Acuerdo 951 Por el cual se aprueba la incorporación del cambio en los límites de generación y absorción de potencia reactiva de las unidades de la planta de generación Urrá y las respectivas curvas de carga

951

6 Abril, 2017

Figura 2. Curva de Capacidad Declarada y Puntos de Prueba Acordados

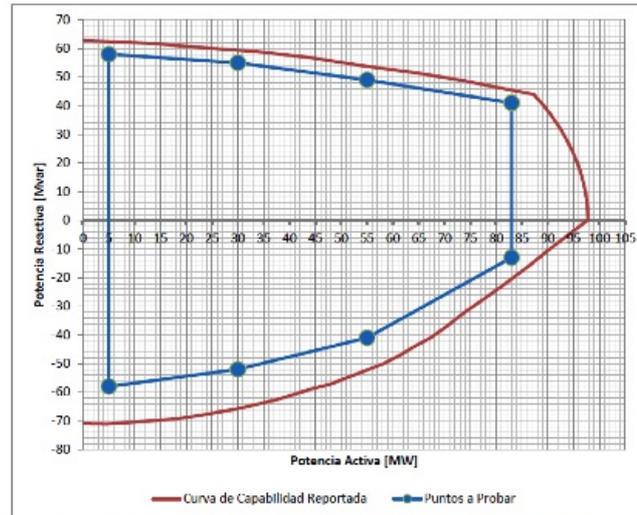
- 1** Aprobar la declaración de una nueva curva operativa de carga de las unidades de la planta de generación Urrá, en las que se define la capacidad para entrega y absorción de potencia reactiva de las unidades en

función de la potencia activa generada.

CENTRAL HIDROELÉCTRICA URRÁ I					
TABLA DE ACTUALIZACIÓN DE PARÁMETROS DE POTENCIA REACTIVA					
VALORES ANTERIORES Y NUEVOS					
(Resultados de las pruebas de Potencia Reactiva)					
UNIDAD No 1					
REGION DE SOBREDITACIÓN			REGION DE SUBEXITACIÓN		
POTENCIA	GENERACIÓN DE REACTIVOS (Mvar)		POTENCIA	ABSORCIÓN DE REACTIVOS (Mvar)	
Mw	VALOR ANTERIOR	VALOR NUEVO	Mw	VALOR ANTERIOR	VALOR NUEVO
5	63	58	5	-58	-58
30	63	55	30	-58	-52
55	63	49	55	-58	-41
83	63	41	83	-58	-13

Figura 2. Curva de Capacidad Declarada y Puntos de Prueba Acordados

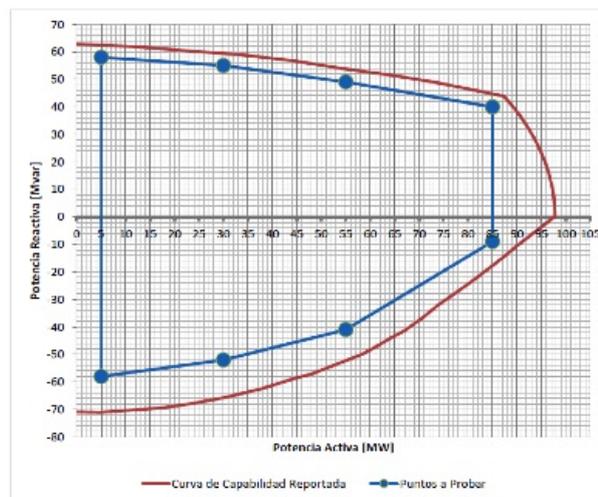
UNIDAD No 2					
REGION DE SOBREDITACIÓN			REGION DE SUBEXITACIÓN		
POTENCIA	GENERACIÓN DE REACTIVOS (Mvar)		POTENCIA	ABSORCIÓN DE REACTIVOS (Mvar)	
Mw	VALOR ANTERIOR	VALOR NUEVO	Mw	VALOR ANTERIOR	VALOR NUEVO
5	63	58	5	-58	-58
30	63	55	30	-58	-52
55	63	49	55	-58	-41
85	63	40	85	-58	-9

Figura 2. Curva de Capacidad Declarada y Puntos de Prueba Acordados

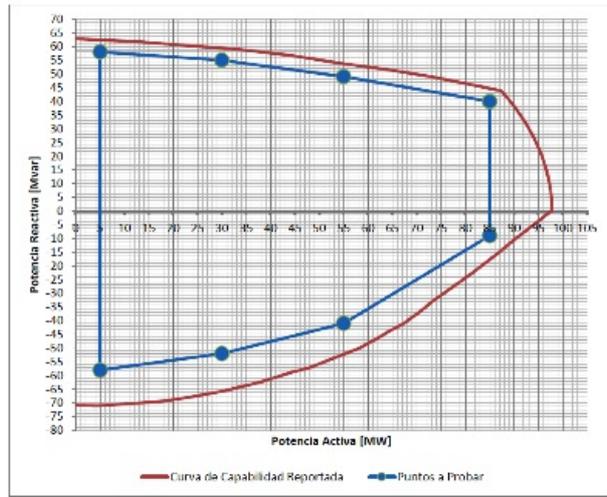
UNIDAD No 3					
REGION DE SOBREDITACIÓN			REGION DE SUBEXITACIÓN		
POTENCIA	GENERACIÓN DE REACTIVOS (Mvar)		POTENCIA	ABSORCIÓN DE REACTIVOS (Mvar)	
Mw	VALOR ANTERIOR	VALOR NUEVO	Mw	VALOR ANTERIOR	VALOR NUEVO
5	63	58	5	-58	-58
30	63	55	30	-58	-52
55	63	49	55	-58	-41
85	63	40	85	-58	-9

Figura 2. Curva de Capacidad Declarada y Puntos de Prueba Acordados

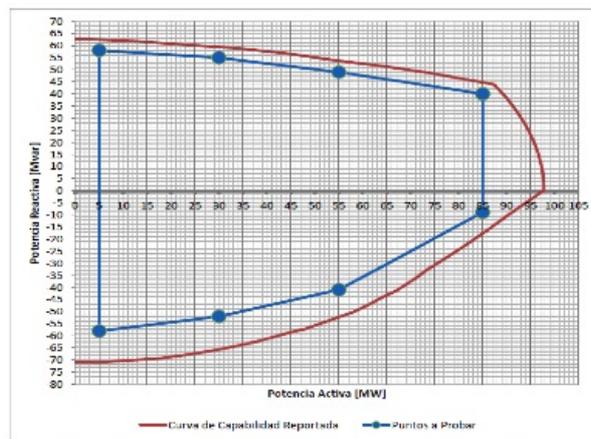
UNIDAD No 4					
REGION DE SOBREDITACIÓN			REGION DE SUBEXITACIÓN		
POTENCIA	GENERACIÓN DE REACTIVOS (Mvar)		POTENCIA	ABSORCIÓN DE REACTIVOS (Mvar)	
Mw	VALOR ANTERIOR	VALOR NUEVO	Mw	VALOR ANTERIOR	VALOR NUEVO
5	46.2	58	5	-43.6	-58
30	46.2	55	30	-43.6	-52
55	46.2	49	55	-43.6	-41
85	46.2	40	85	-43.6	-9
